改善箇所説明図

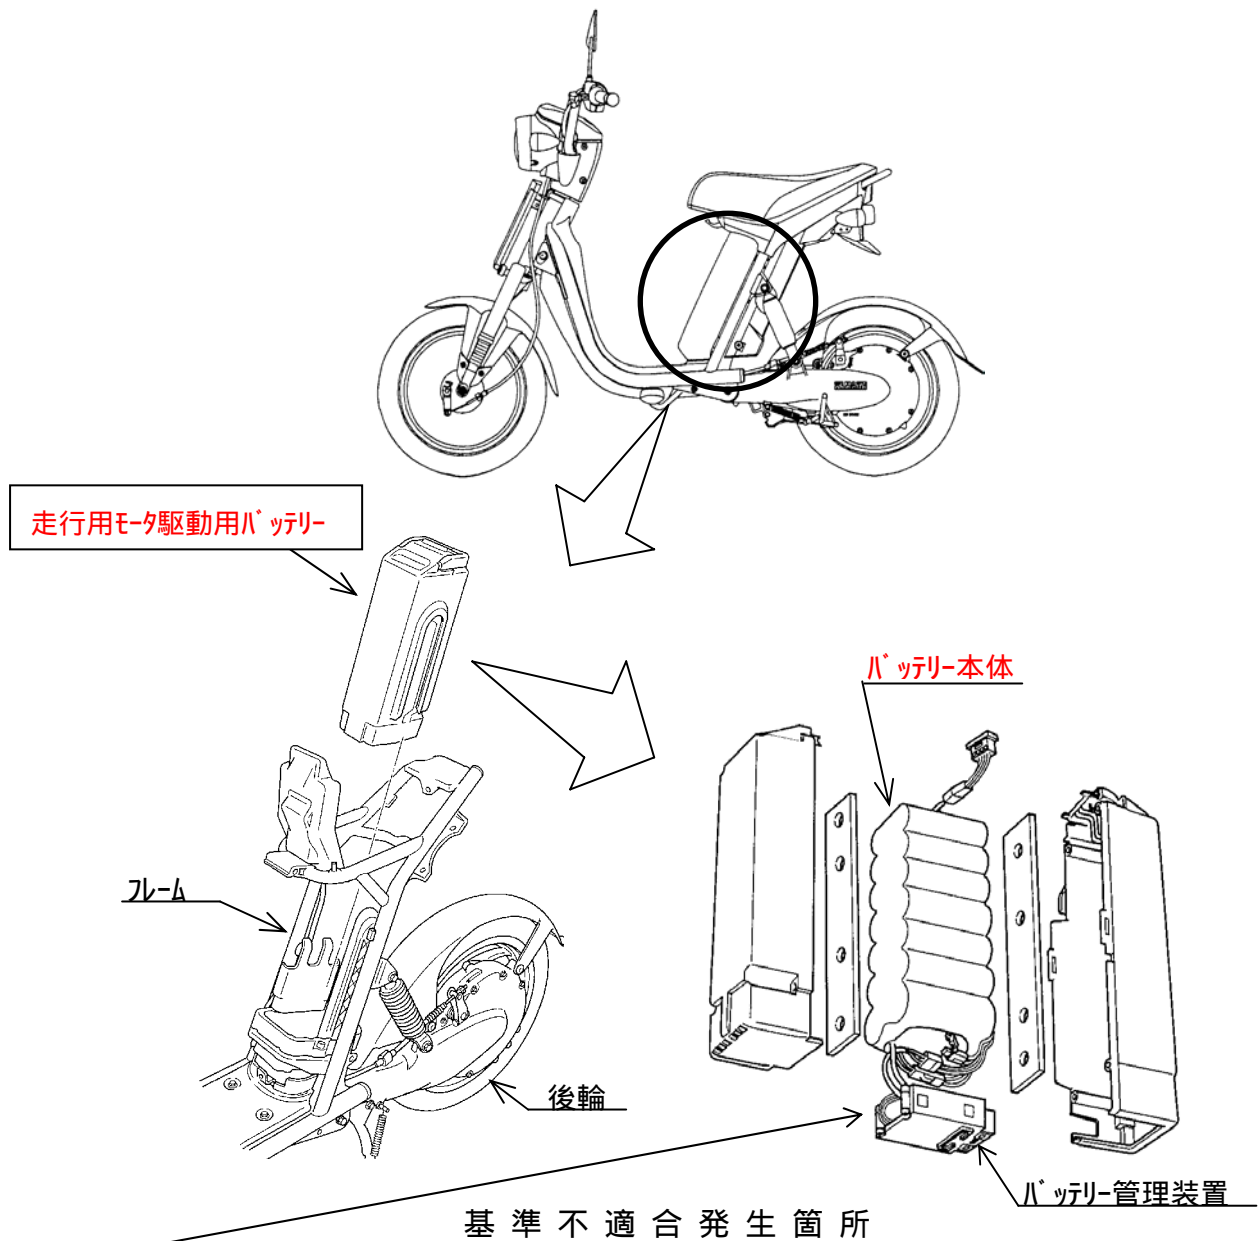
走行用モータの駆動用バッテリーにおいて、当該バッテリーの電圧等の状態を管理する装置の構造が不適切なため、導電性の異物が当該装置内に侵入し、基板に付着することがある。そのため、基板の電気回路の一部が短絡して発熱し、最悪の場合、火災に至るおそれがある。

改善の内容： 全車両、当該駆動用バッテリーを対策品と交換する。
